Ministero dell' Ambiente e della Sicurezza Energetica

Commissione Tecnica PNRR - PNIEC

Parere n. 236 del 30/11/2023

Progetto	<p>Progetto per la realizzazione di un impianto fotovoltaico della potenza di 19 MW, unito alle relative opere di connessione alla RTN, da realizzarsi nel Comune di Portomaggiore (FE)</p> <p>ID_VIP: 8032</p>
Proponente	EG Dante S.r.l.

Figura 8 – Dislocazione impianti fotovoltaici/agrivoltaici EG Dante (fonte arcgis.com) area buffer 5 km

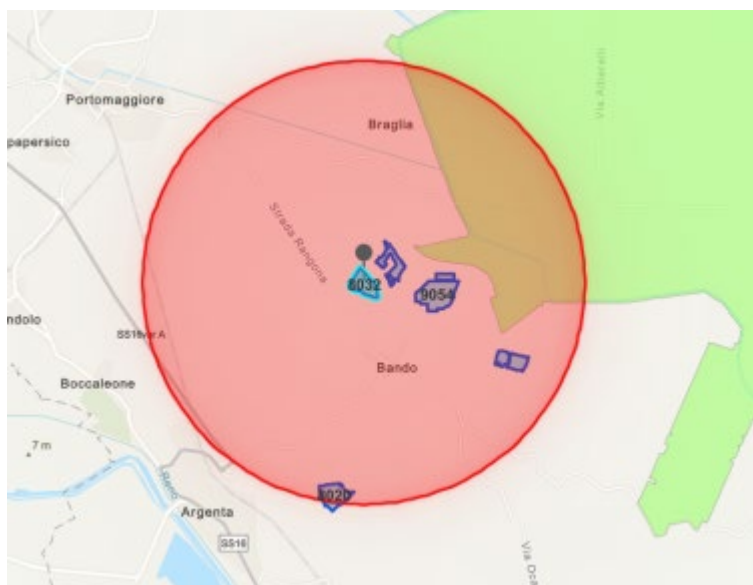
Da un'analisi effettuata dalla Commissione è stato possibile verificare la dislocazione degli impianti esistenti ed in fase di autorizzazione nell'area dell'impianto in oggetto e le distanze effettive da questo. Nella cartografia di seguito prodotta si evidenziano gli impianti fotovoltaici ed agrivoltaici presenti nella zona di interesse, **evidenziando in particolare gli impianti posti a circa 5 km** da quello in oggetto.

La figura 8 mostra che gli impianti **in corso di autorizzazione** presenti nel buffer di 5 km dall'impianto EG Dante (ID8032) sono due; 1) EG Colombo (ID8020) di potenza pari 19.3 MW_p a 4.87 km di distanza e 2) EG Pascolo (ID9054) di potenza pari 92.7 MW_p (diviso in tre lotti) posto a circa 2.07 km di distanza.
